Heike Lenz | Kieselgarten | Notizbuch Seite 38

Begehungsmemo Kieselgarten

22.09.2026, 12:10 Uhr | KG-26 / BM-09 / Fassung 1

1 Rundgang am 22 September

SK-01 | Ostfenster F07 | Raum 0.03

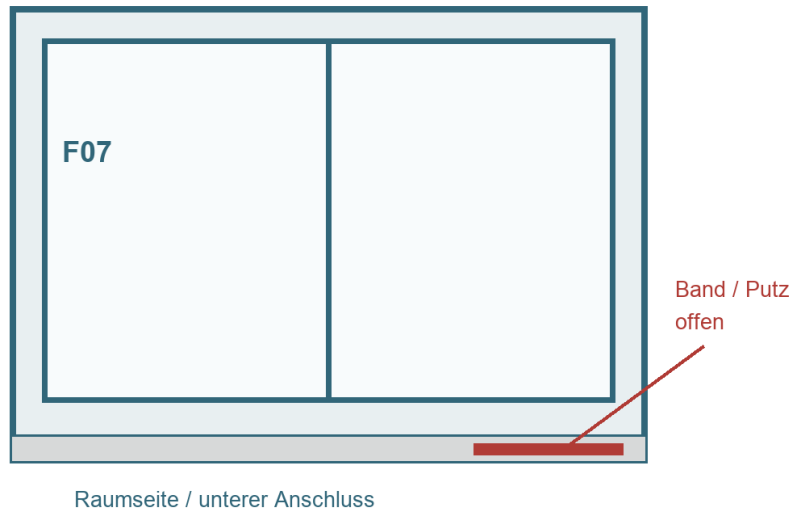
09:22 F07 unten offen, ungefähr eine Handbreit. Mein Handy blieb im Büro. Maren zeichnet die Stelle später. Ich habe keine Fotos aufgenommen.

Offener Anschluss unten rechts: etwa 18 cm

Befund B02 aus dem Rundgang 09:22 Uhr. Band und Putz nicht geöffnet.

Am Ostfenster F07 in Raum 0.03 ist das untere innere Anschlussband auf ungefähr 18 cm nicht mit dem Putz verbunden. Der sichtbare Spalt liegt zwischen Band und Laibung, nicht zwischen Flügel und Rahmen. Bei geschlossenem Fenster habe ich mit dem Handrücken einen Luftzug zu spüren geglaubt; eine Messung fand nicht statt. Ich habe hierfür die Skizze SK-01 angefertigt. Die Zuständigkeit am Anschluss haben Falk und Lenz unterschiedlich beschrieben. Die Glaserei hat laut Lenz das Band eingebaut, Leineputz den Anschluss überspachtelt.

SK-02 | Bodenablauf | Waschraum 0.06

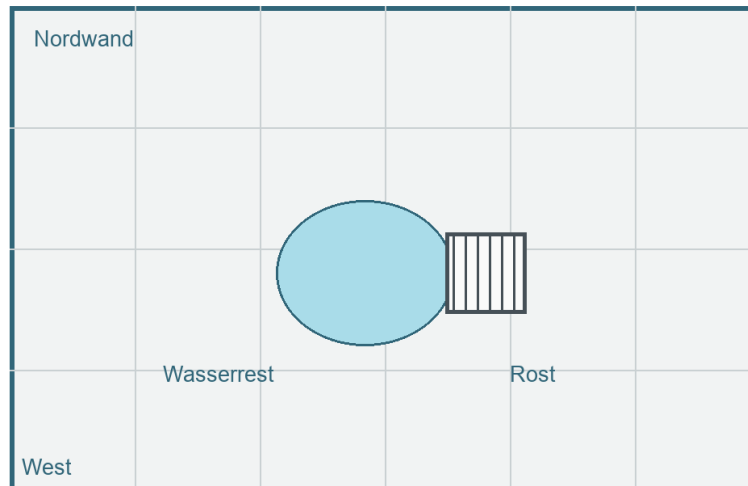
09:30 Wasser aus 2-Liter-Becher am Ablauf. Um 09:38 noch Pfütze links neben Rost. Nicht nachgegossen. Danach mit Lappen aufgenommen.

Wasserrest westlich des Rosts, etwa 4 mm tief

Befund B04 um 09:38 Uhr. Kein Nivellement; Flächenform nur schematisch.

Im Waschraum 0.06 blieb am Bodenablauf eine kleine Wasserfläche stehen. Frau Lenz hatte um 09:30 Uhr etwa zwei Liter Leitungswasser aus einem Messbecher ausgegossen. Um 09:38 Uhr stand neben dem Rost noch Wasser, maximal etwa 4 mm tief nach unserem Zollstock. Wir haben kein Raster nivelliert. Die Fuge an der Nordwand war trocken. Die Fläche wurde danach aufgenommen, damit niemand ausrutscht. Meine Skizze SK-02 zeigt die Lage, aber keine vermessenen Höhenlinien.
